PROJET DE PLATEFORME DE BROYAGE DE BOIS SUR LA COMMUNE DE CLEDER

**Demande d'autorisation environnementale
Par la société Bois Services**

2^{ième} partie : AVIS ET CONCLUSIONS

Enquête Publique du 23 juin au 09 juillet 2021

Préconisation merlon additionnel DDAE P 152

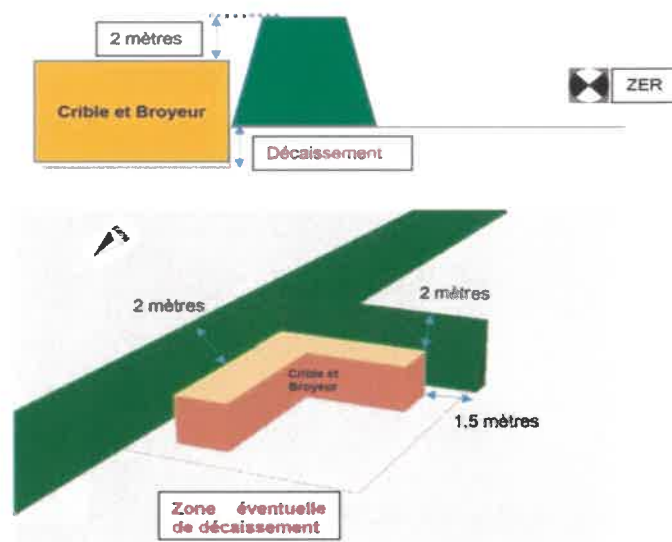
Malgré tout, l'étude acoustique réalisée in situ le 27 janvier 2021 a montré des dépassements des normes en vigueur, notamment des émergences ponctuelles sur des zones habitées (voir ci-dessous)

Des recommandations ont été émises par le bureau d'études et doivent désormais être suivies d'effet afin de limiter et de respecter les exigences réglementaires.

- du déplacement de l'ensemble broyeur- crible en fonctionnement, au plus proche du merlon existant,
- du rehaussement de ce premier merlon d'axe nord/sud, au moins sur la partie qui surplombe la zone de broyage, de manière à dépasser les machines de 2m,
- de la mise en place d'un second merlon d'axe est/ouest au sud des machines en fonctionnement. Ce second merlon doit avoir la même hauteur que le merlon principal.

- les broyeurs et le crible soient bien déplacés au plus près du merlon existant qui sera ré-haussé de manière à dépasser les machines de 2 mètres,
- un nouveau merlon soit ajouté dans la partie sud de la zone de broyage,
- la stabilité et l'entretien des broyeurs soient bien optimisés avant mise en route ,pour limiter le bruit et les vibrations associées,
- les broyeurs et cribles fonctionnent bien un à un et avec des régimes moteur bas.
